原子燃料工業株式会社熊取事業所の核燃料物質の加工の事業に係る  
保安規定変更認可申請書の一部補正について

### 核燃料物質の加工の事業に係る保安規定の変更の一部補正

核燃料物質の加工の事業に係る保安規定  
補 正 対 照 表

令和5年5月  
原子燃料工業株式会社  
熊取事業所

別図2- (2) 管理区域、保全区域及び周辺監視区域図

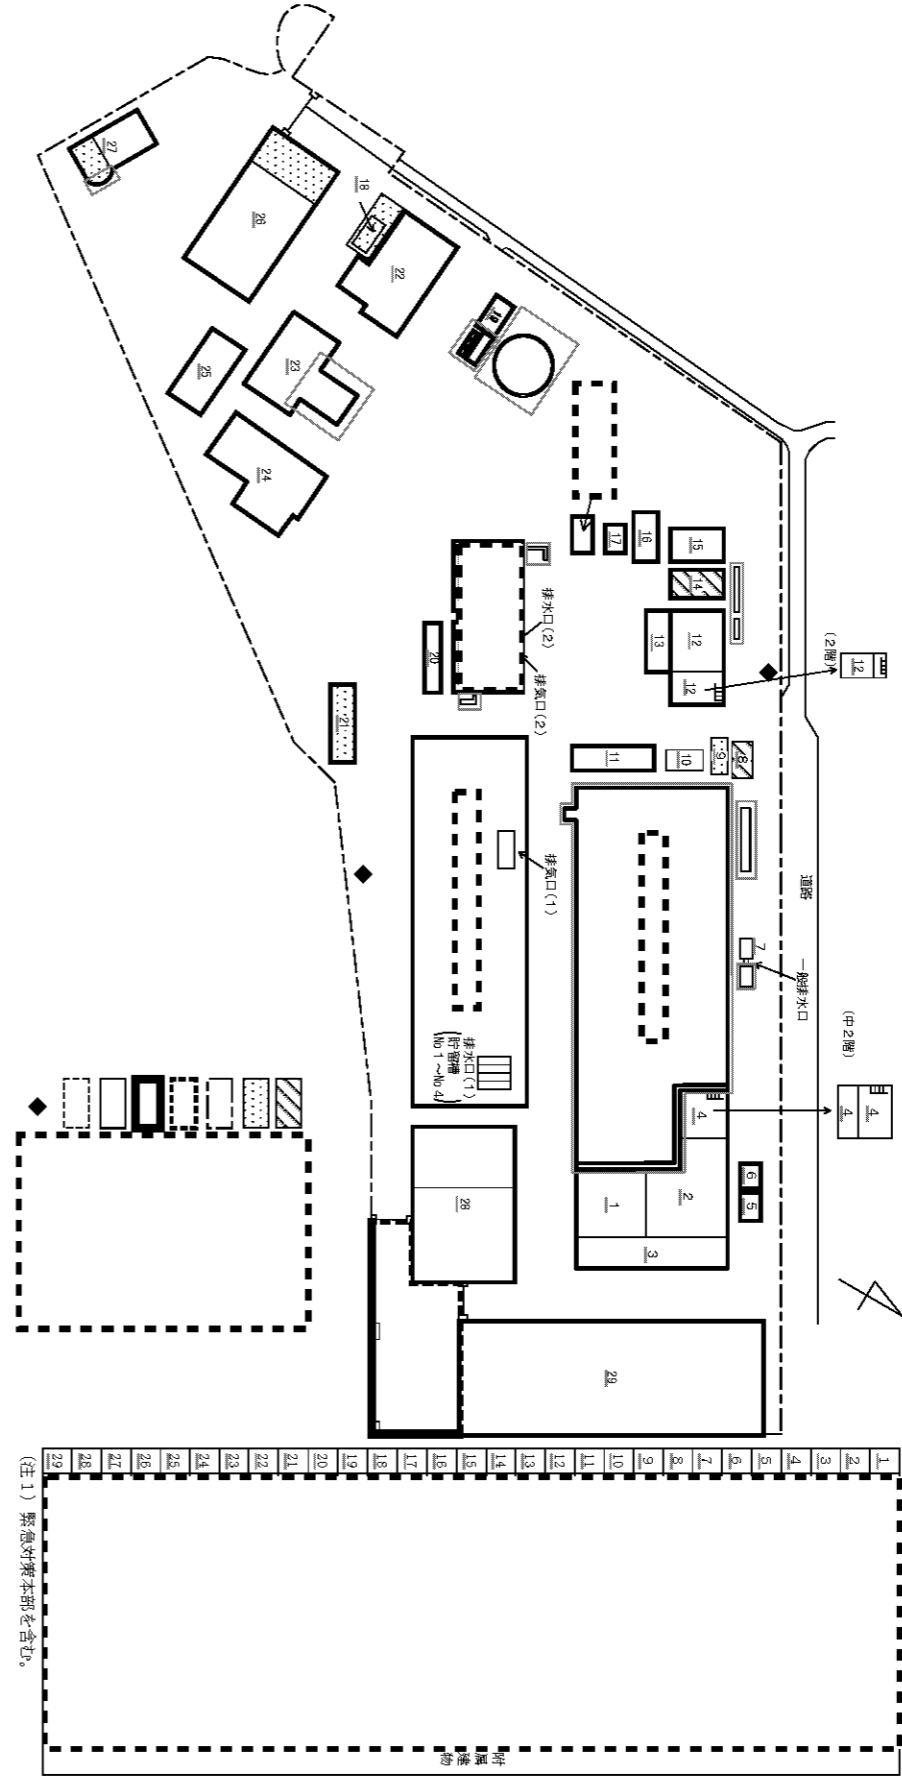
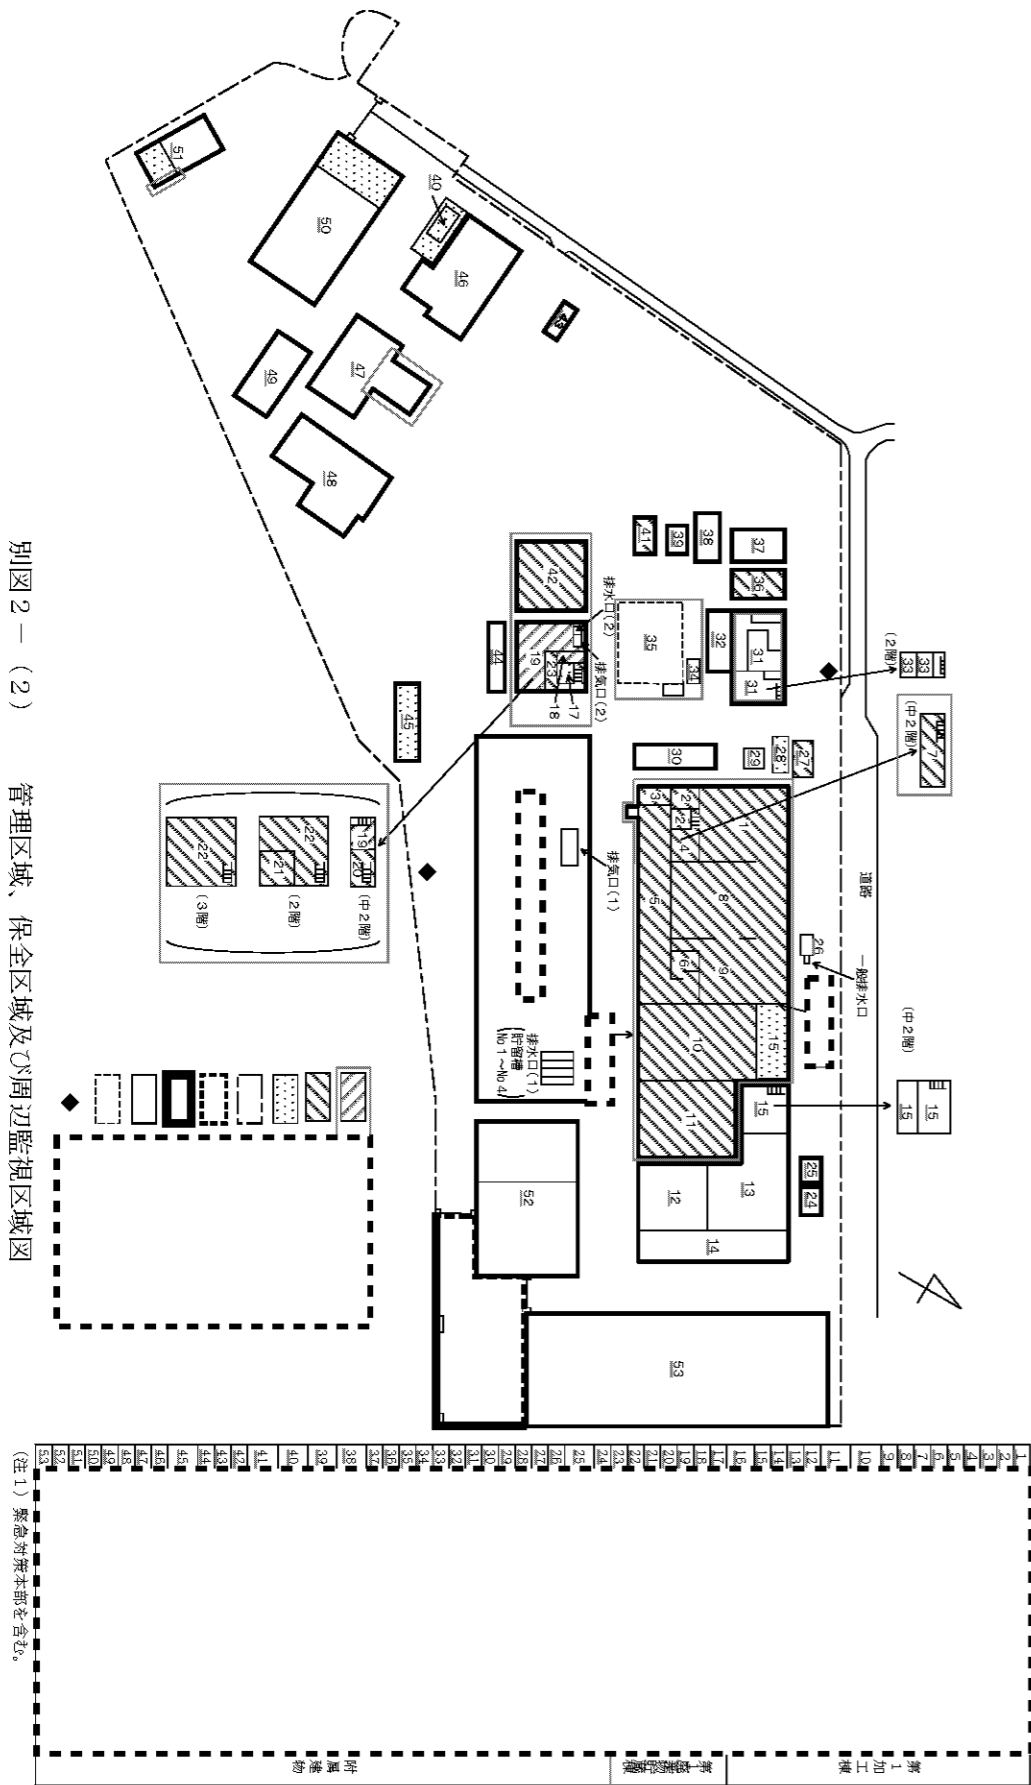
(2) その他記載の適正化のために記載を変更する。

別図3 放射性廃棄物の保管廃棄設備

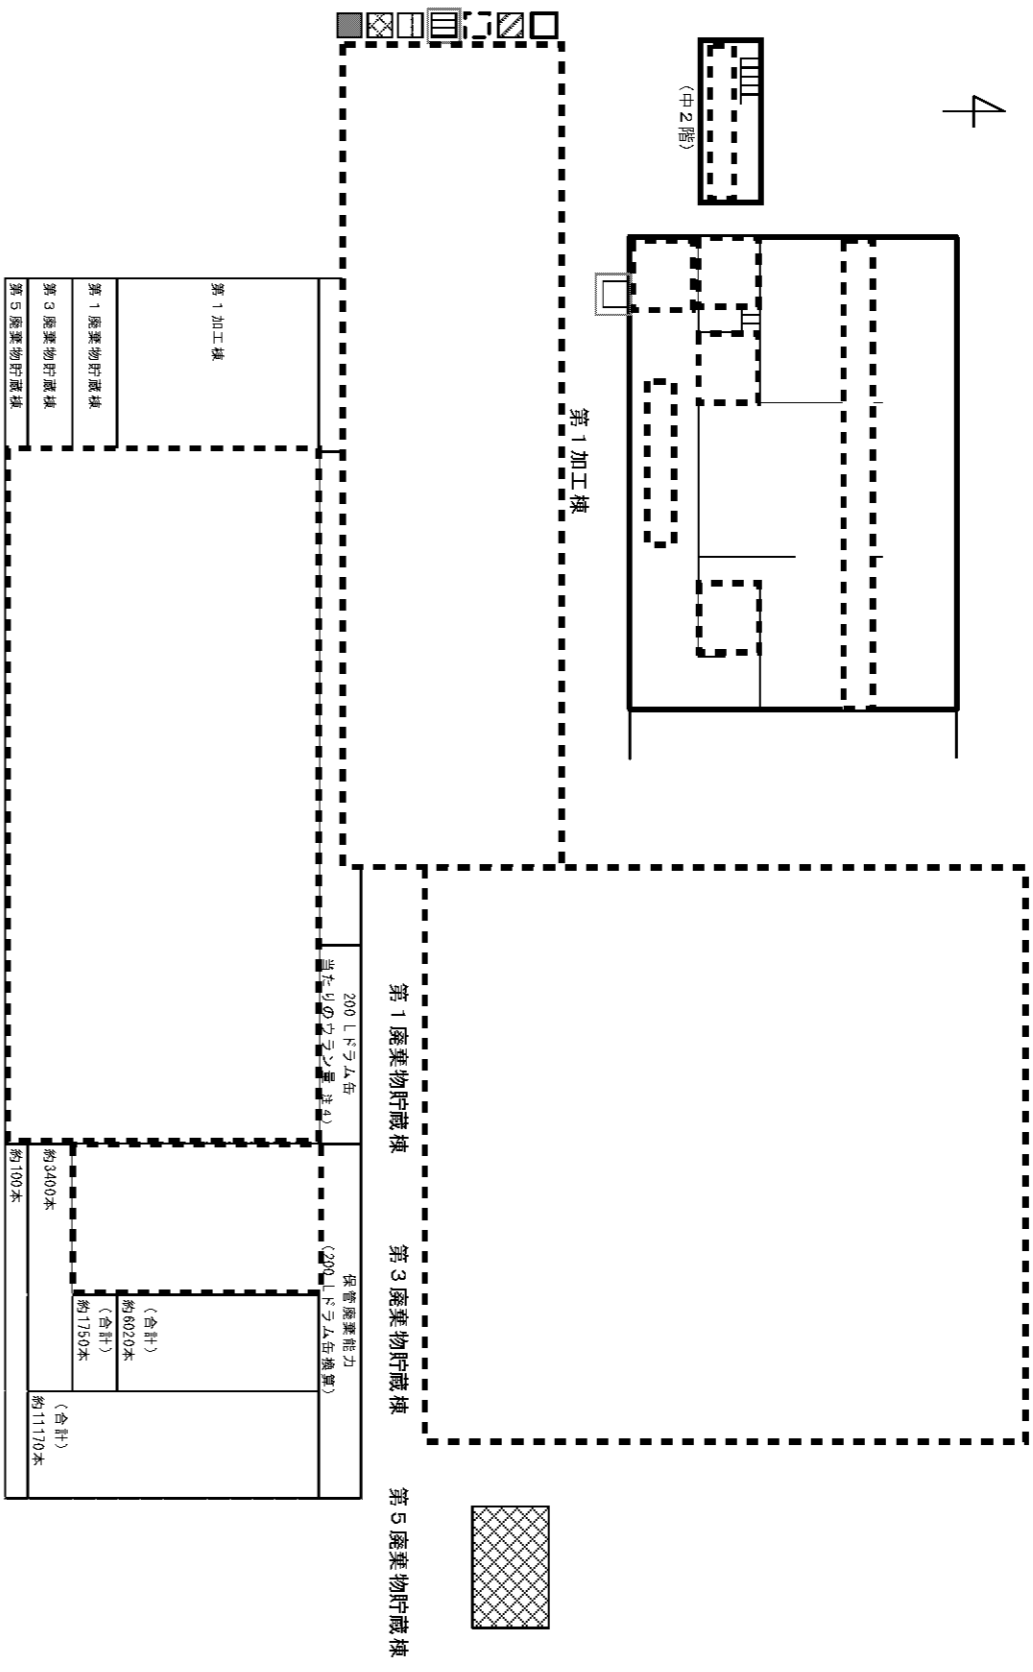
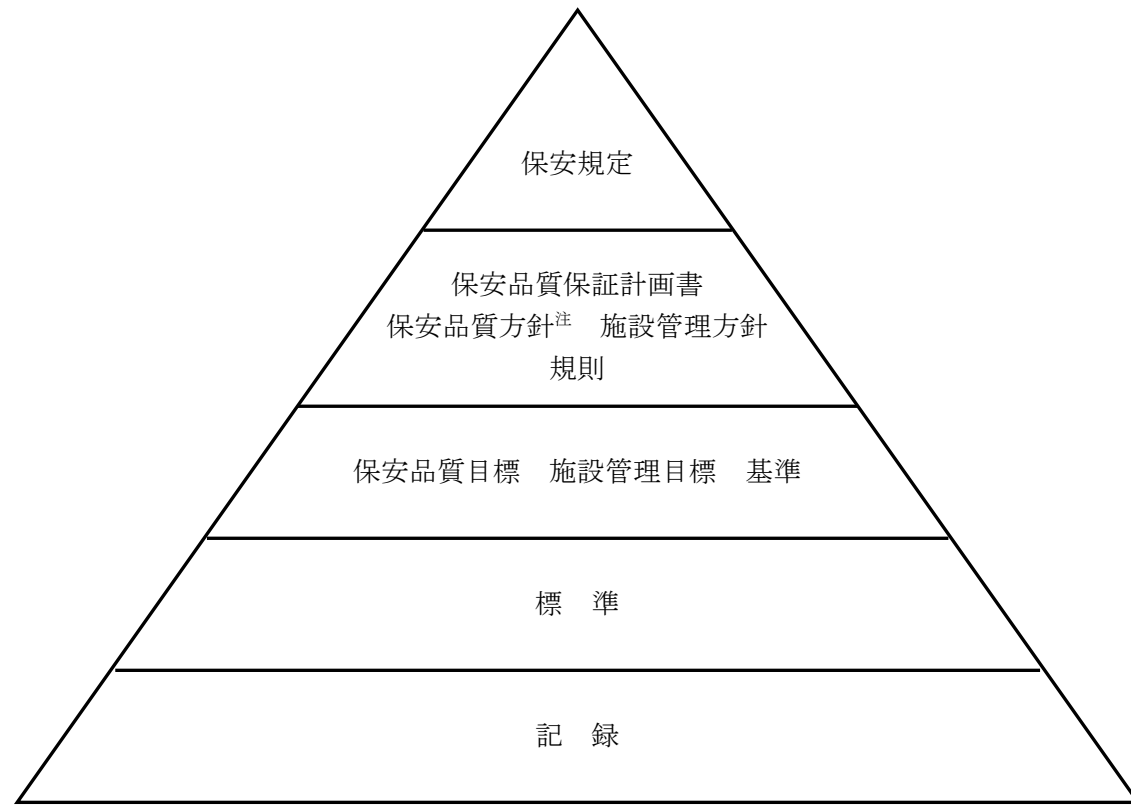
(2) その他記載の適正化のために記載を変更する。

別図5の臨界安全管理の領域

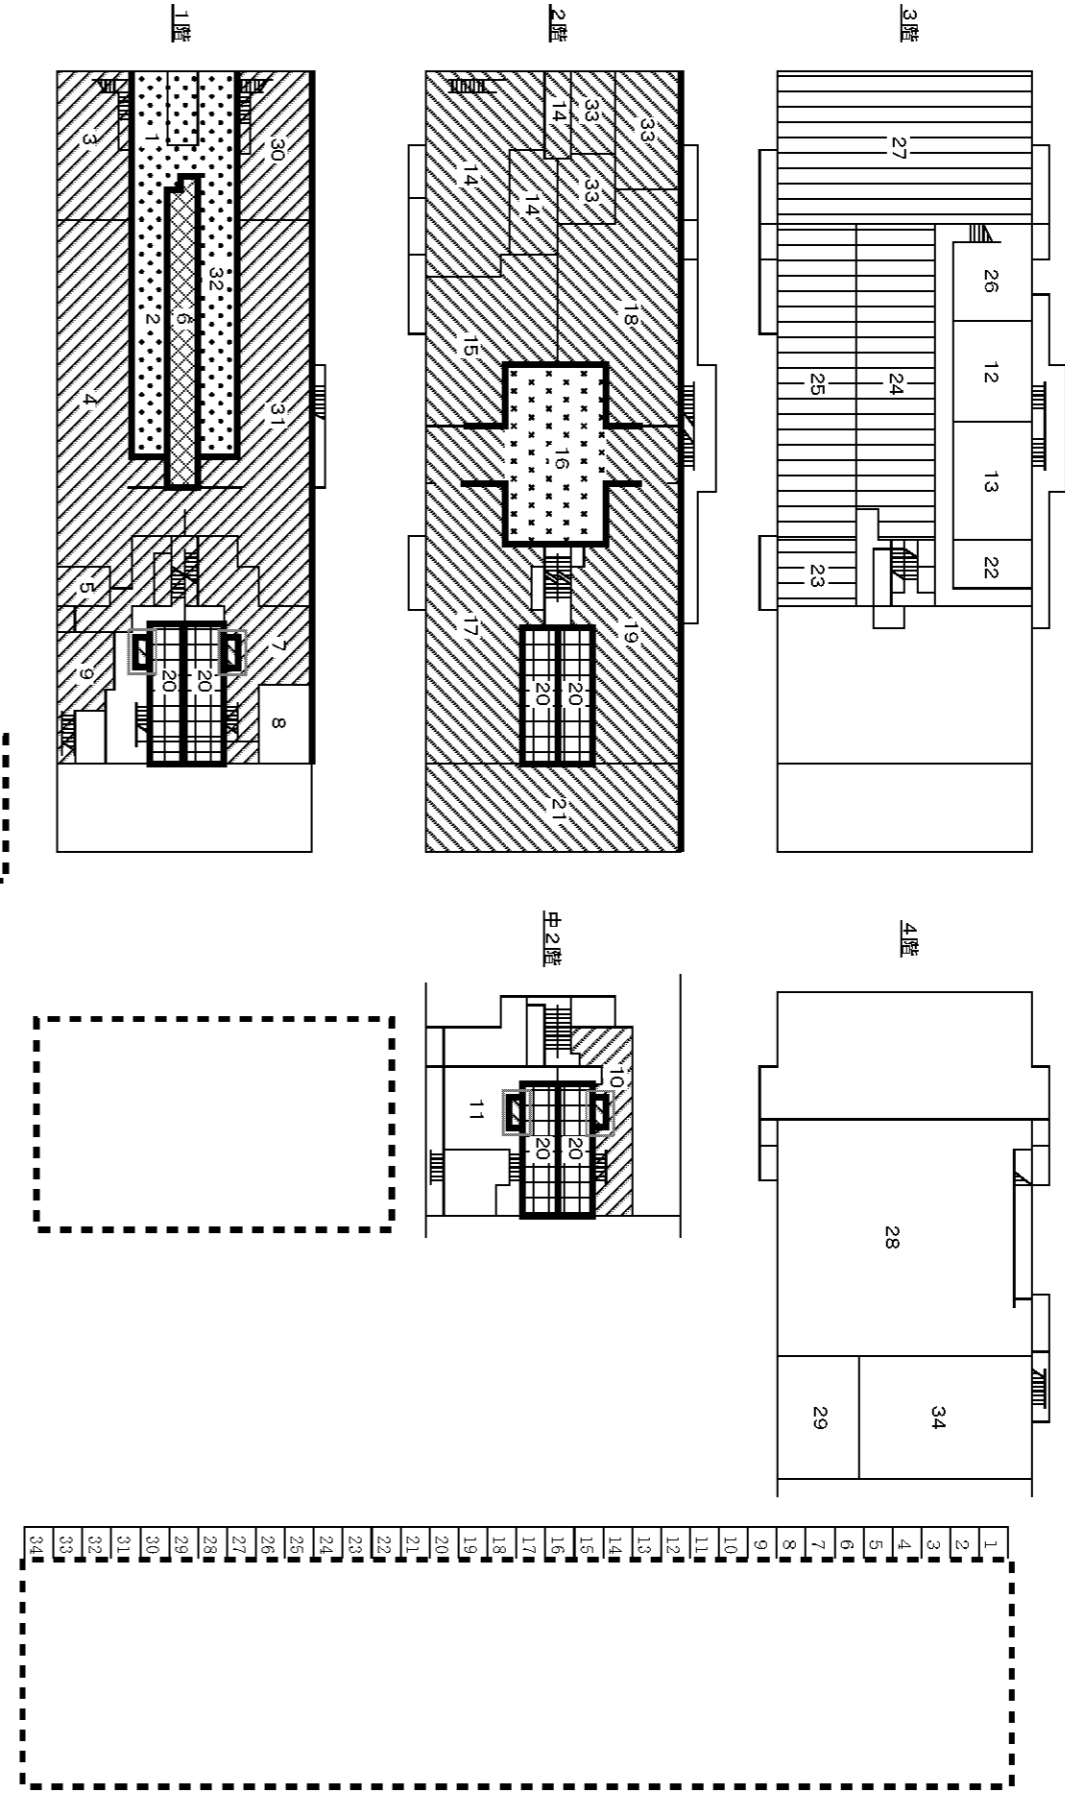
(2) その他記載の適正化のために記載を変更する。
